ECOCENTRO VIA SAN PAOLO

PERIZIA DI VARIANTE

LAVORI DI REALIZZAZIONE DI UN ECOCENTRO NELLA VIA SAN PAOLO

3. DESCRIZIONE DELLE OPERE PREVISTE NELLA PERIZIA DI VARIANTE

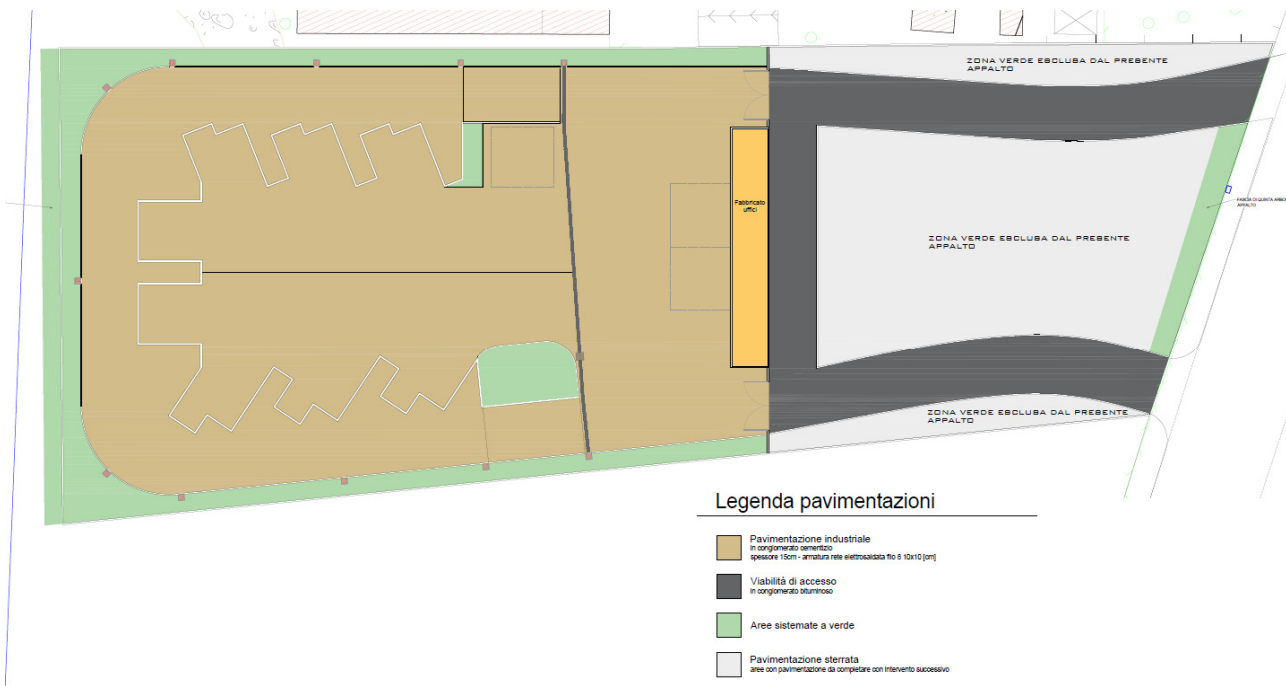
La perizia di variante, nel rispetto degli obiettivi dichiarati in premessa, ovvero la volontà dell'Amministrazione di migliorare la funzionalità dell'infrastruttura, per esigenze nate successivamente all'approvazione del progetto esecutivo, mitigare l'impatto paesaggistico dell'intervento, potenziare l'impianto di produzione di energia da fonti rinnovabili nell'obiettivo di ridurre i costi di gestione e l'emissione di CO₂, nel rispetto degli obiettivi comunitari in materia di emissioni nell'atmosfera, prevede le seguenti integrazioni e modifiche:

- Realizzazione degli stradelli d'accesso all'Ecocentro con pavimentazione in calcestruzzo colorato in luogo della pavimentazione bitumata, che garantisce una maggiore vita utile della pavimentazione e si inserisce in modo più armonico nel contesto;

- Realizzazione di una copertura in acciaio sulla quale installare l'ampliamento e il potenziamento dell'impianto fotovoltaico, passato da 10kW a 18kW, al fine di migliorare la classe energetica del fabbricato e ridurre il costo di esercizio dell'intero impianto di raccolta dei rifiuti;

- Incremento dei punti presa per il collegamento dei cassoni compattatori, al fine di adeguarlo alle mutate esigenze dell'attuale gestore del Servizio di Igiene Urbana, con le conseguenti modifiche nei quadri e nelle linee elettriche previste nel progetto esecutivo;

- Attacco UNI 70 collegato all'impianto idrico per riempimento spazzatrice stradale in uso al gestore;
- Modifica tipologia cancellate ingresso: la specchiatura in rete metallica sarà sostituita dal grigliato metallico, più resistente agli eventuali tentativi di effrazione;

- Realizzazione di un cordolo longitudinale in corrispondenza della recinzione, che offre una più efficace protezione dagli animali selvatici;
- Modifica del parapetto di contorno del muro di sostegno posto in corrispondenza dei cassoni. In luogo di un parapetto di tipo industriale ne sarà installato uno di tipo civile, inattraversabile da una sfera di diametro di cm 10, considerato che nell'ecocentro si ammetterà l'ingresso dell'utenza e non dei soli operatori.

3.1. Stradelli d'accesso

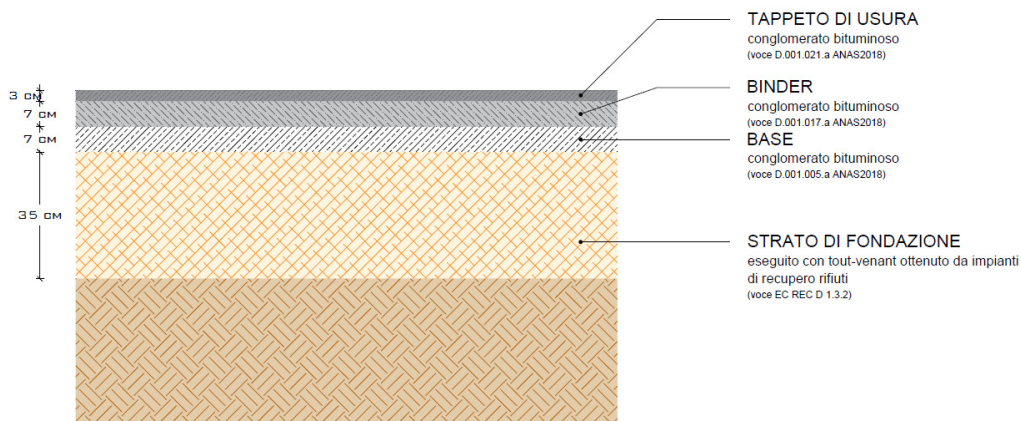
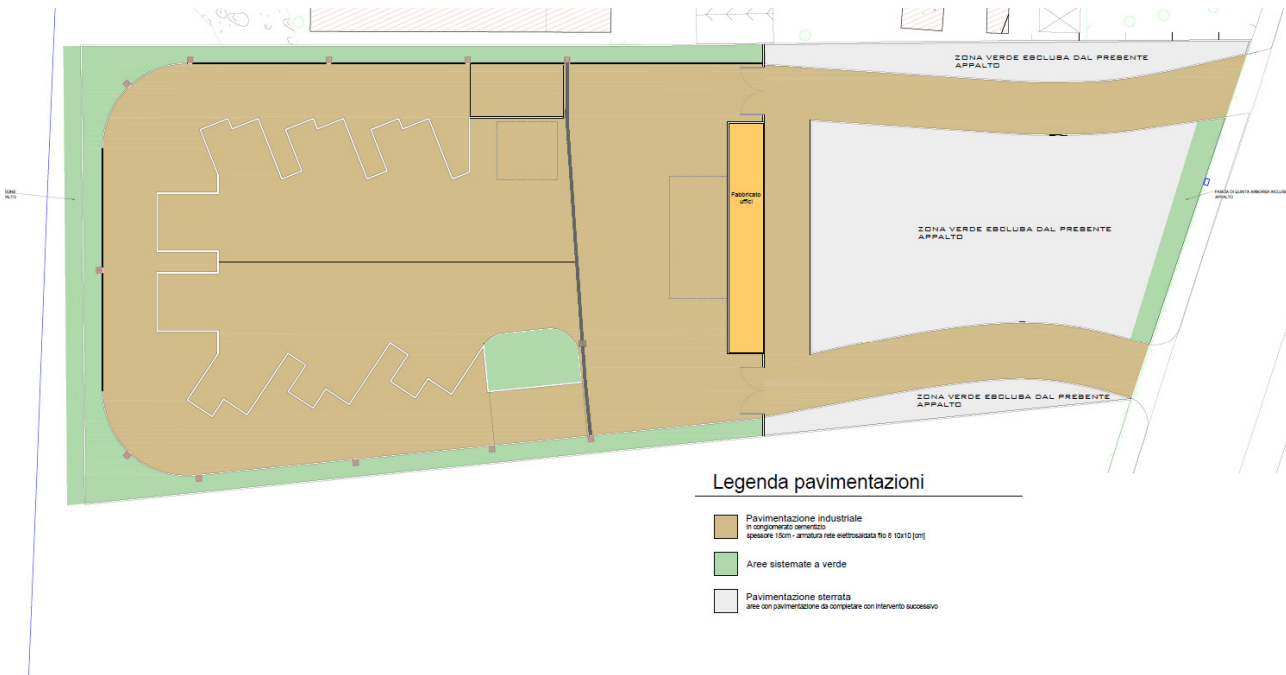
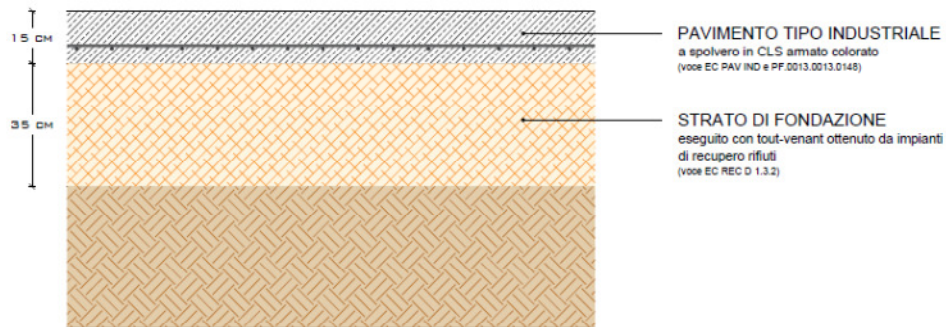
In progetto era prevista una pavimentazione bitumata che presentava disposizione e stratigrafia descritte nelle immagini che seguono.

La pavimentazione in calcestruzzo colorato in luogo della pavimentazione bitumata, garantirà una maggiore vita utile si inserirà in modo più armonico nel contesto. Nel seguito si riporta la planimetria di variante e la stratigrafia tipo.

**SEZIONE TIPO
PAVIMENTAZIONE INDUSTRIALE
SCALA 1:10**

Per maggiori chiarimenti si veda la tavola T.5.VAR – Pavimentazioni.
